HØRINGSSVAR FRA INDRE BY LOKALUDVALG, SLOTS- OG KULTURSTYRELSEN OG KØBENHAVNS MUSEUM

FORSLAG TIL LOKALPLAN KOMMUNEHOSPITALET II OG KOMMUNEPLANTILLÆG

**Københavns Museums svar på indledende høring - Lokalplansforslag for
Kommunehospitalet II**

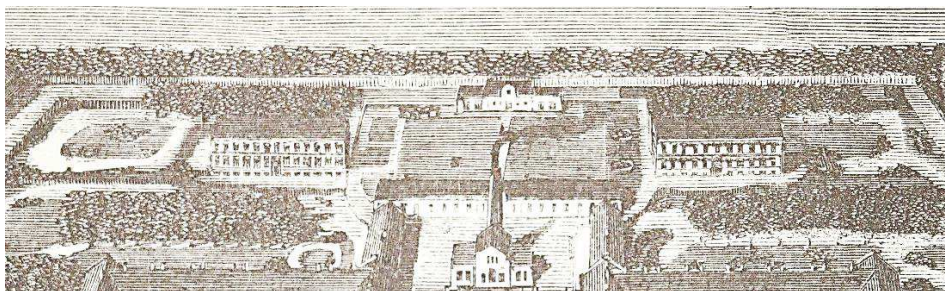
Præcis bygningen på Øster Farimagsgade 24 indgår som del af den oprindelige struktur, og Christian Hansens originale bygning udgør stadig udgangspunktet for den senere udvidelse af bygningen. Ved opførelsen udgjorde huset en af de større fritliggende bygninger i hospitalets have mod Søerne. Arkitektonisk set var det med til at underbygge kompleksets raffinerede, aftrappede bygningsstruktur (jf. fig. 4), der stadig er mærkbar på arealet som et meget væsentligt element i stedets primære udtryk.

Det er imidlertid endvidere væsentligt, at bygningens enlige placering i anlægget ikke blot skyldes disse arkitektoniske hensyn, men i høj grad også var forårsaget af fløjens funktion, idet den var opført til at huse patienter med smitsomme sygdomme. Igen altså et tydeligt eksempel på, hvorledes Chr. Hansen på fornemste vis kobler æstetik og funktion i Kommunehospitalets kompleks.

Det er museets opfattelse, at det vil være særdeles vanskeligt at tilføje ny bebyggelse i de vigtige og karakteriserende gård- og frirum, uden at det vil medføre væsentlige negative påvirkning af ikke blot det fredede bygningskompleks arkitektoniske takt men også de kulturmiljømæssige sider af de historiske planer - og dermed væsentlig komme til at svække forståelsen og oplevelsen af det oprindelige anlæg.

Det er på denne baggrund museets vurdering, at det vil være meget vanskeligt at *fortætte med nybyggeri placeret i gårdrum/haverum*, og at man helt bør undgå sådanne tilføjelser til det unikke, historiske Kommunehospital.

FIG. 6. UDSNIT AF GEDDES KORT (1779) MED ANGIVELSE AF AFSNITSFORSVAR PÅ AREALERNE UDEN FOR VOLDENE – NORD TH. (EFTER: HISTORISK ATLAS.DK)

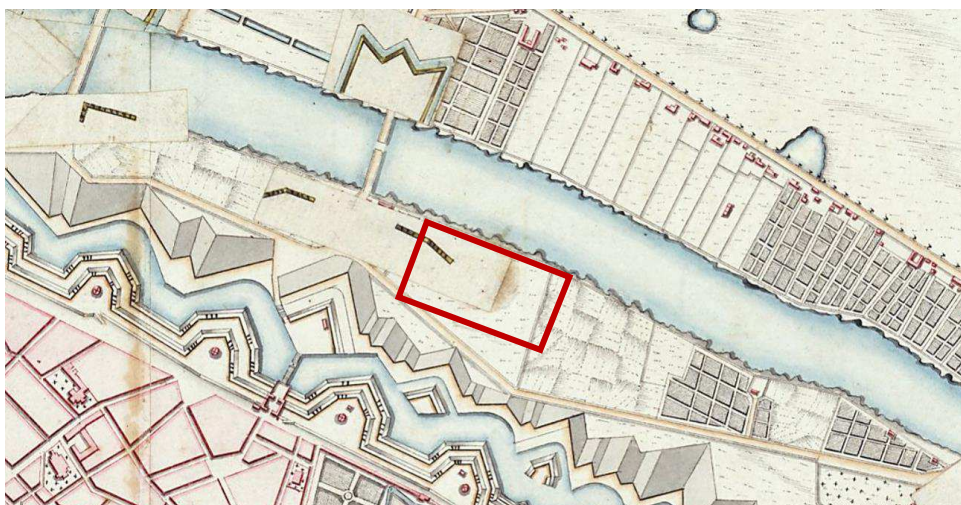
Det frie forterren har endvidere indgået i planer for mindre afsnitsforsvar med korte voldforløb vendt mod nordvest (jf. fig. 6). Om forsvarsanlæggene, som angives på kortene, nogensinde er blevet opført, er uvist og derfor væsentligt evt. at dokumentere arkæologisk.

Sammenfatning vedr. det arkæologiske potentiale inden for lokalplansområdet
Vurderet ud fra museets kendskab til områdets historiske topografi, ældre kortangivelser m.v., er der inden for lokalplanens område stor sandsynlighed for at støde på spor af bl.a. rester af den historiske vandforsyning, ældre forsvarsanlæg samt tidlig bebyggelse og vejforløb. Dele af lokalplansområdet indgår bl.a. på denne baggrund som del af et af Slots- og Kulturstyrelsen udpegede kulturarvsarealer af national betydning.

Jordarbejde i forbindelse med byggerier, renoveringer ol. på stedet kan således indebære risiko for at fjerne væsentlige fortidsminder, der ville skulle undersøges inden de fjernes jf. museumslovens kap. 8 § 27. Københavns Museum kan vurdere denne risiko nærmere, hvis vi kontaktes i god tid inden eventuelle jordarbejder finder sted.

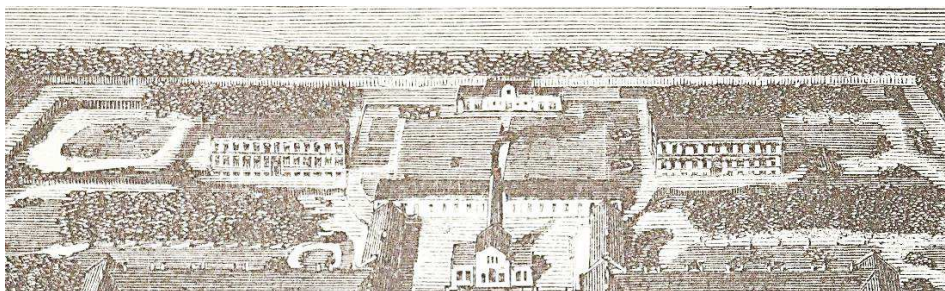
Præcis bygningen på Øster Farimagsgade 24 indgår som del af den oprindelige struktur, og Christian Hansens originale bygning udgør stadig udgangspunktet for den senere udvidelse af bygningen. Ved opførelsen udgjorde huset en af de større fritliggende bygninger i hospitalets have mod Søerne. Arkitektonisk set var det med til at underbygge kompleksets raffinerede, aftrappede bygningsstruktur (jf. fig. 4), der stadig er mærkbar på arealet som et meget væsentligt element i stedets primære udtryk.

Det er imidlertid endvidere væsentligt, at bygningens enlige placering i anlægget ikke blot skyldes disse arkitektoniske hensyn, men i høj grad også var forårsaget af fløjens funktion, idet den var opført til at huse patienter med smitsomme sygdomme. Igen altså et tydeligt eksempel på, hvorledes Chr. Hansen på fornemste vis kobler æstetik og funktion i Kommunehospitalets kompleks.

Det er museets opfattelse, at det vil være særdeles vanskeligt at tilføje ny bebyggelse i de vigtige og karakteriserende gård- og frirum, uden at det vil medføre væsentlige negative påvirkning af ikke blot det fredede bygningskompleks arkitektoniske takt men også de kulturmiljømæssige sider af de historiske planer - og dermed væsentlig komme til at svække forståelsen og oplevelsen af det oprindelige anlæg.

Det er på denne baggrund museets vurdering, at det vil være meget vanskeligt at *fortætte med nybyggeri placeret i gårdrum/haverum*, og at man helt bør undgå sådanne tilføjelser til det unikke, historiske Kommunehospital.

FIG. 6. UDSNIT AF GEDDES KORT (1779) MED ANGIVELSE AF AFSNITSFORSVAR PÅ AREALERNE UDEN FOR VOLDENE – NORD TH. (EFTER: HISTORISK ATLAS.DK)

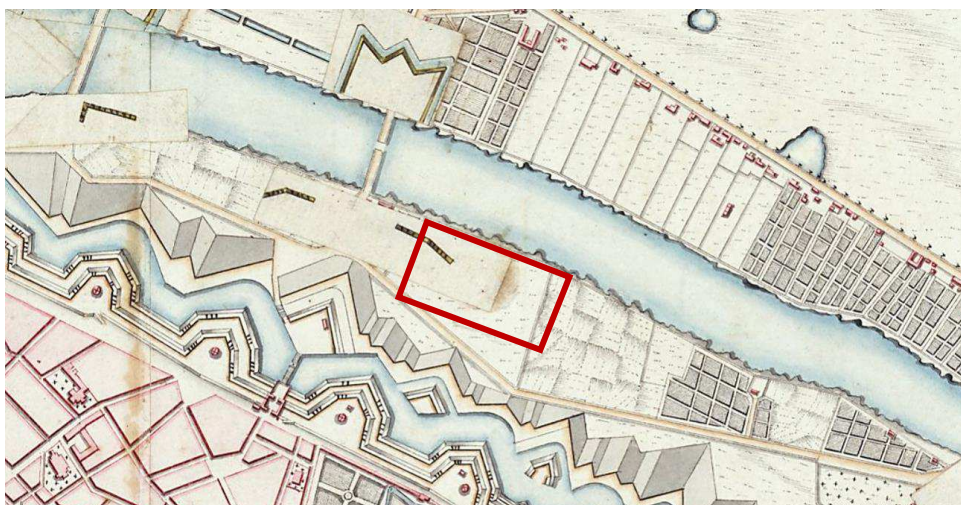
Det frie forterren har endvidere indgået i planer for mindre afsnitsforsvar med korte voldforløb vendt mod nordvest (jf. fig. 6). Om forsvarsanlæggene, som angives på kortene, nogensinde er blevet opført, er uvist og derfor væsentligt evt. at dokumentere arkæologisk.

Sammenfatning vedr. det arkæologiske potentiale inden for lokalplansområdet
Vurderet ud fra museets kendskab til områdets historiske topografi, ældre kortangivelser m.v., er der inden for lokalplanens område stor sandsynlighed for at støde på spor af bl.a. rester af den historiske vandforsyning, ældre forsvarsanlæg samt tidlig bebyggelse og vejforløb. Dele af lokalplansområdet indgår bl.a. på denne baggrund som del af et af Slots- og Kulturstyrelsen udpegede kulturarvsarealer af national betydning.

Jordarbejde i forbindelse med byggerier, renoveringer ol. på stedet kan således indebære risiko for at fjerne væsentlige fortidsminder, der ville skulle undersøges inden de fjernes jf. museumslovens kap. 8 § 27. Københavns Museum kan vurdere denne risiko nærmere, hvis vi kontaktes i god tid inden eventuelle jordarbejder finder sted.
